Interconnexion électrique France - Espagne par le Golfe de Gascogne

Contournement du Gouf de Capbreton

Contributions recueillies et réponses apportées

Partie 3 sur 4 : Contributions 201 à 300

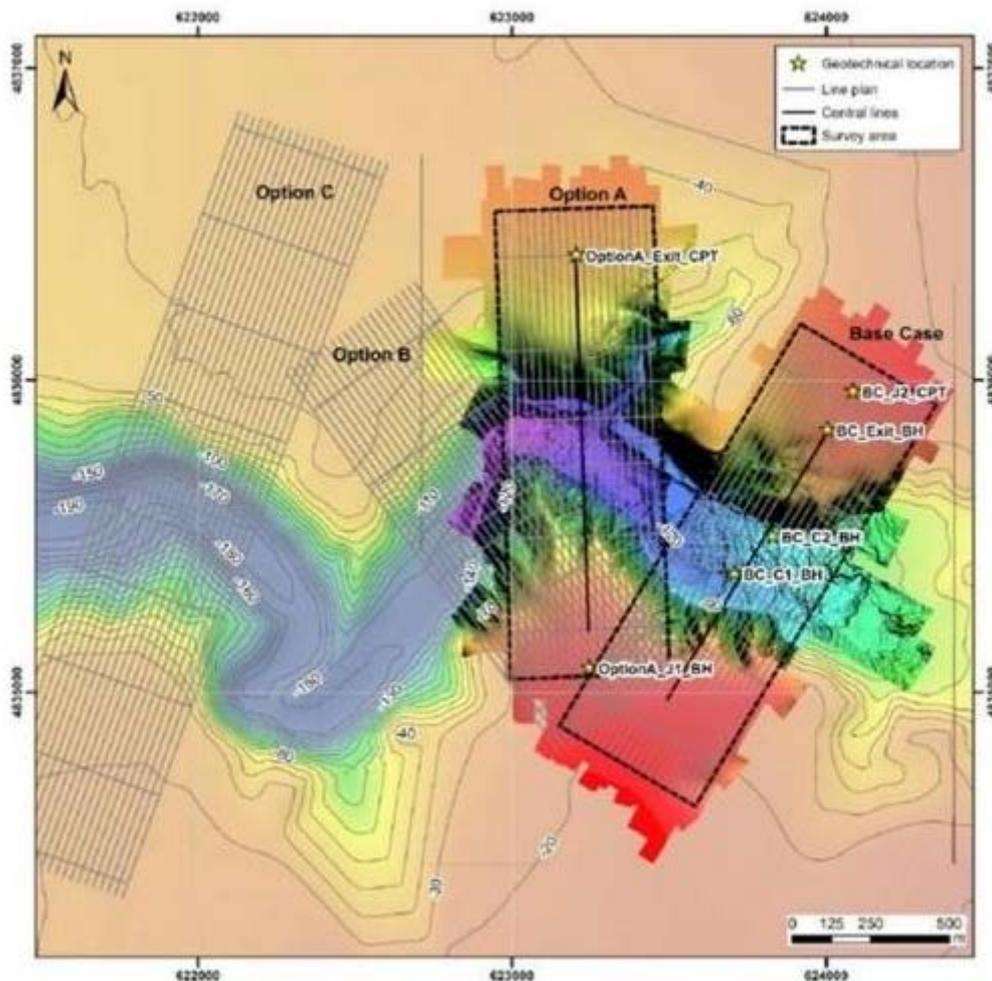
Mes questions sont les suivantes:

Le choix des 2 corridors 'Base case' et 'A' n'était pas lié à un risque d'érosion des flancs, puisqu'ils étaient considérés comme stables, mais plutôt à l'incertitude géotechnique. En effet, le propre des forages dirigés est de creuser dans un sol en n'ayant qu'une vue parcellaire de sa

composition puisque l'on vient faire des carottages (prélèvement de sol) le long du tracé. Par définition il manque des informations entre les sondages.

Par la suite, le corridor A ne devait servir qu'en cas de problème découvert lors de la réalisation du forage si nous avons rencontré un « aléa géotechnique » (ex : une grosse roche). Nous aurions alors pu changer tout ou partie des forages vers le corridor A sans modifier grandement la configuration au sud du gouf. Pour rappel nous envisagions au moins 6 forages différents. Nous aurions pu si nécessaire terminer avec quelques forages dans le corridor « base Case », et quelques forages dans le corridor A. C'est pourquoi étudier en parallèle le corridor Base Case et Option A, qui étaient en plus du même ordre de grandeur en terme de longueur, a été le choix retenu.

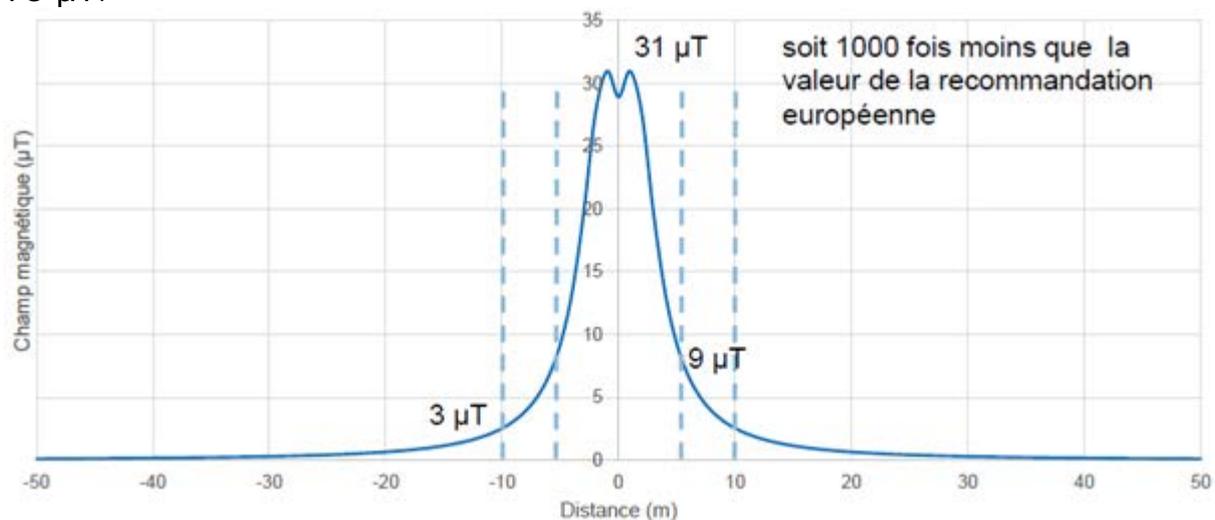
- Je réitère ma question 177 : Quels sont les détails (protocoles, données, résultats exhaustifs) de l'étude de "simulation en conditions standards" que vous avez menée pour faire valoir une garantie de ne pas dépasser les valeurs projetées en microT une fois la ligne en fonctionnement ? (inutile de continuer de faire des copiés-collés flagrants de toutes vos réponses à contributions précédentes . Si je me permets de réitérer ma question, c'est bien que la réponse détaillée attendue n'y figure pas encore...). Les prises de mesure ont été partagées lors des réunions publiques. Par contre, à vous de démontrer, avec science, les valeurs que vous avancez. Nous n'attendrons pas que les câbles soient posés pour constater que vous vous étiez trompés, et n'avoir que nos yeux pour pleurer. Nous attendons donc des projections sérieusement menées, et donc les détails de celles ci pour pouvoir en juger. Mais si ces résultats sont en effet scientifiquement obtenus, et aussi bas, alors tant mieux, raison de plus pour nous les partager!

L'ensemble des résultats simulations numériques sont réalisées avec un outil de simulation basé sur les équations de Maxwell, EFC400 [EFC-400 Software \(narda-sts.com\)](#) dont la pertinence scientifique n'est pas à démontrer. D'autres outils tels que Flux 2D peuvent être utilisés. Nous prenons un courant de 1294 A, pour intégrer les pertes.

Cette modélisation aboutit à la courbe ci-contre (exposée lors de la réunion du 6 janvier) qui représente le champ magnétique tout au long de la liaison. Au-dessus des chambres de jonction le champ magnétique pourra atteindre 75 μT .

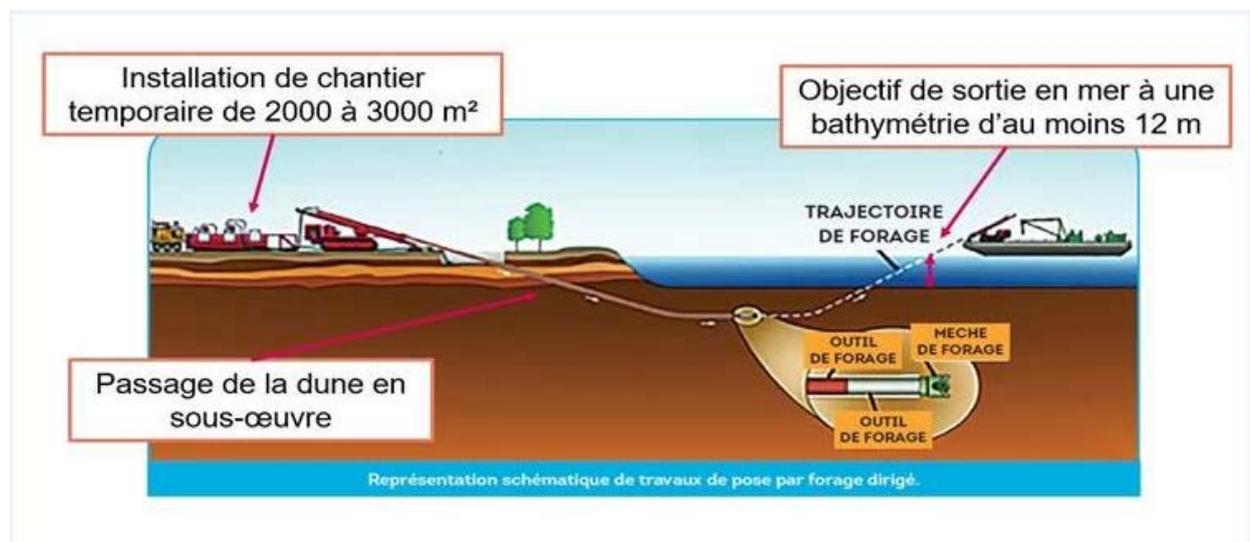
Votre réponse à la contribution 209 est totalement insatisfaisante
Je vous parle d'environnement vous me parlez de courant alternatif ????
L'impact sur l'environnement est clairement indiqué sur un projet STEVIN
en Belgique :

La différence réside dans la puissance transportée par la ligne et donc par le nombre de câble nécessaire à ce transport qui impacte directement l'emprise du chantier.

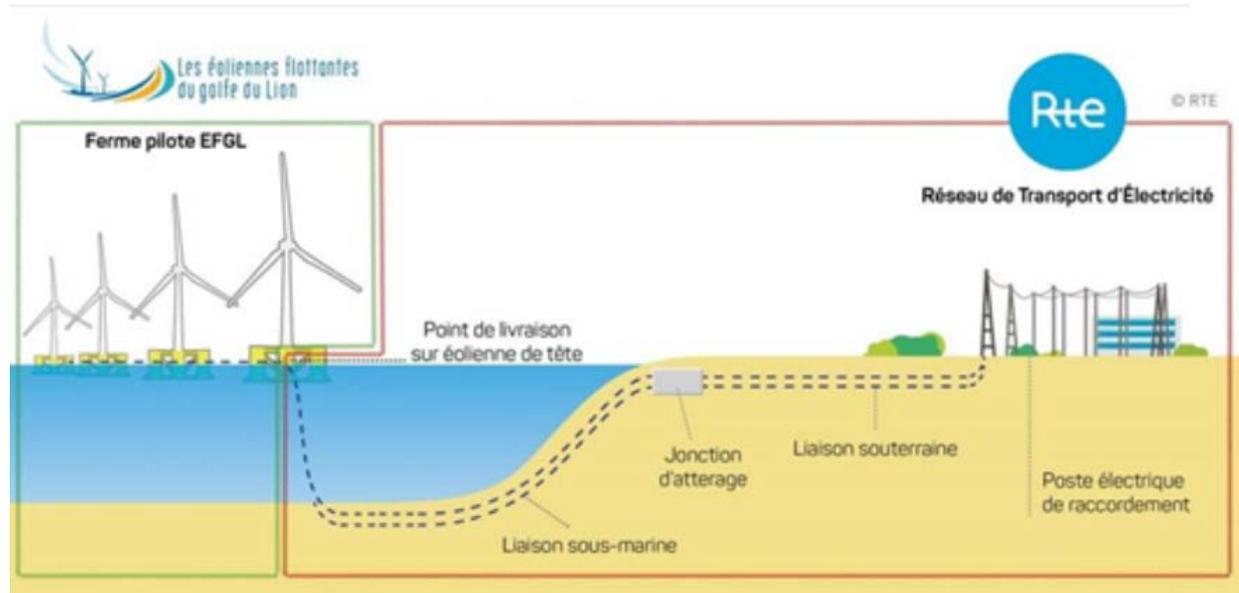
les plateformes d' éoliennes en mer sont reliées au câble par des câbles électriques flottants .pourquoi il n' est pas possible de faire traverser le canyon par des câbles flottants? cela a t il été étudié.?

Bonjour,
Les parcs éoliens offshore sont très majoritairement de nature statique, directement ancrés aux fonds-marins, et sont alors reliés avec des câbles sous-marins statiques classiques qui remontent du fond en s'appuyant sur les structures d'ancrage aux fonds marins.
Il est vrai cependant que pour des profondeurs d'eau dépassant les 50 mètres, certains projets choisissent de se tourner vers des éoliennes flottantes, qui seraient alors raccordées avec des câbles dits 'dynamiques'. Ces câbles ne sont pas flottants mais ont des caractéristiques mécaniques qui permettent la remontée depuis le sol marin sans structure d'appui. Ces câbles sont spécialement conçus pour pouvoir répondre aux contraintes mécaniques permanentes auxquelles ils sont soumis (vagues, vibrations, mouvements de plateforme etc.).
Cette technologie est aujourd'hui au stade de développement, des projets démonstrateurs de faible puissance sont en cours dans le monde et 4 parcs éoliens flottant (d'une puissance unitaire maximale de 30 MW) sont notamment prévus en France d'ici à 2023. Ces parcs seront raccordés par des câbles 66 kV AC (courant alternatif) dynamiques.
